**MUUTOSMÄÄRÄYS**  
**AIRWORTHINESS**  
**DIRECTIVE**

M 1435/87

**1435. EON Corporation Turvavyön lukon vaihto.**

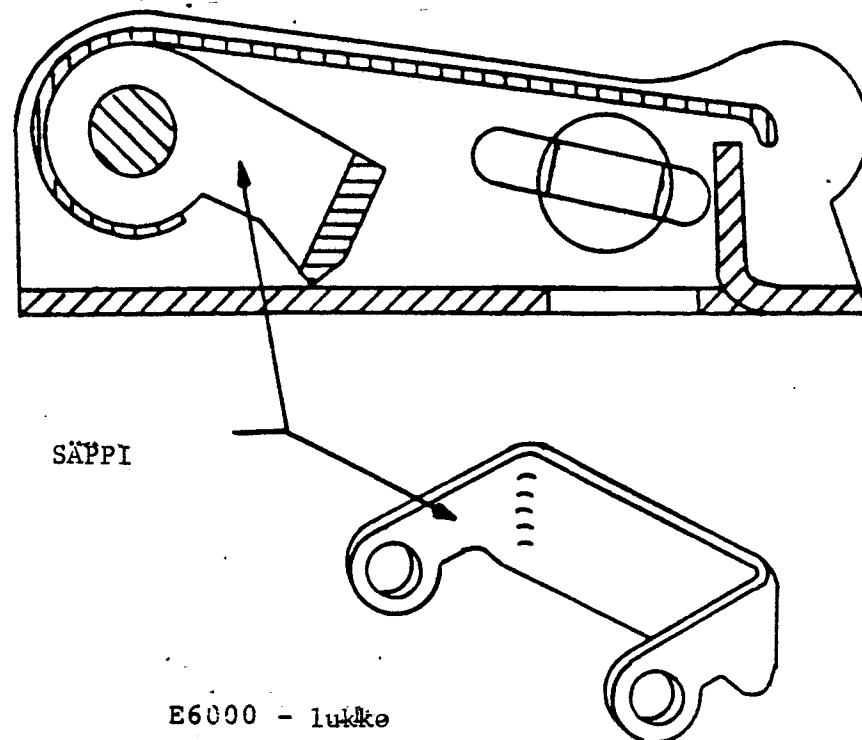
Toimenpiteet: Tarkasta 30.6.1987 mennessä, onko turvavyössä E6000 -tyyppinen lukko (vrt. alla olevaan kuvaan). Jos vyössä on tällainen lukko, niin vaihda vyö ennen lentotoiminnan jatkamista muuhun AIR M2-20:n tai AIR M4-20:n mukaiseen turvavyöhön.
